**女川原子力発電所 2 号炉
所内常設直流電源設備（3 系統目）の設置
審査会合における指摘事項に対する回答**

**2023年12月7日
東北電力株式会社**

2023年9月7日の審査会合における指摘事項一覧

図1-1 所内常設直流電源設備（3系統目）概略系統図

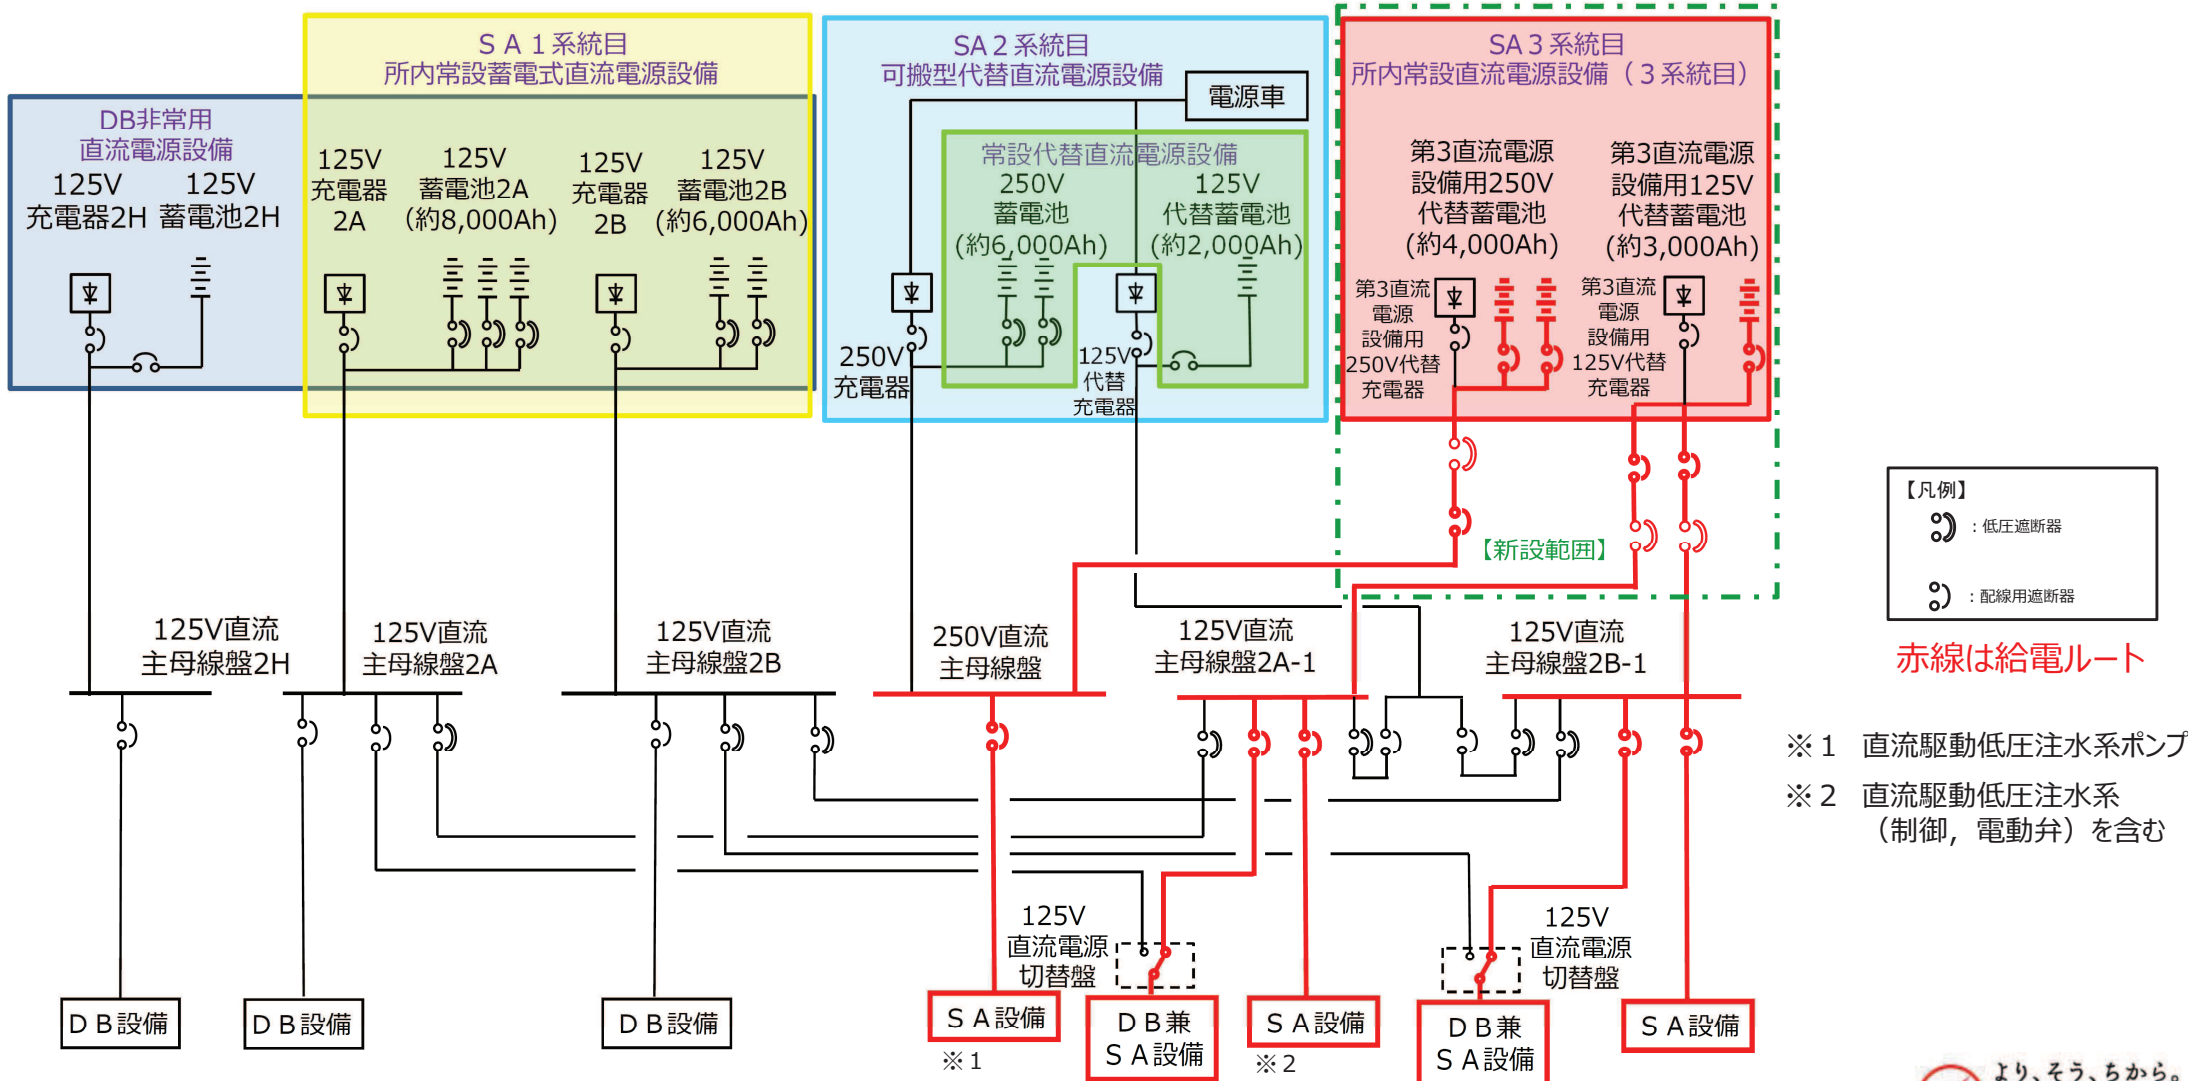
所内常設直流電源設備（3系統目）（以下、「第三電源」という。）の設置について、直流駆動低圧注水系は第三電源の負荷として見込まないとしているが、基準適合性の観点から説明すること。

- 常設直流電源設備（3系統目）からの電源供給が必要な設備について、直流駆動低圧注水系は特定重大事故等対処施設又は化学消防自動車（自主対策設備）により機能を代替することが可能であり、所内常設直流電源設備（3系統目）の負荷として見込まない設計としていた。
- しかしながら、直流駆動低圧注水系の機能を代替する場合には、「実用発電用原子炉に係る炉心損傷防止対策及び格納容器破損防止対策の有効性評価に関する審査ガイド」における全交流動力電源喪失の前提条件の考慮及び重大事故等対処設備としての対策が必要であり、基準適合のためには対策の見直しが必要と判断した。
- 上記を踏まえ、設置許可基準規則第57条第1項により設置が求められる重大事故等対処設備が機能喪失した場合に、その機能を代替し、重大事故等が発生した場合に炉心の著しい損傷等を防止できるように電源供給するため、所内常設直流電源設備（3系統目）の負荷として直流駆動低圧注水系を追加し、表1-1のとおり蓄電池容量を変更する。これにより、直流駆動低圧注水系の更なる信頼性向上を図ることができる。
- 次頁以降に、設計方針変更後の概要、基準適合性等を示す。

➤ 更なる信頼性を向上するため、設計基準事故対処設備の電源が喪失（全交流動力電源喪失）した場合に、重大事故等の対応に必要な設備に直流電力を供給するため、特に高い信頼性を有する3系統目の所内常設直流電源設備として、所内常設直流電源設備（3系統目）を設置する。
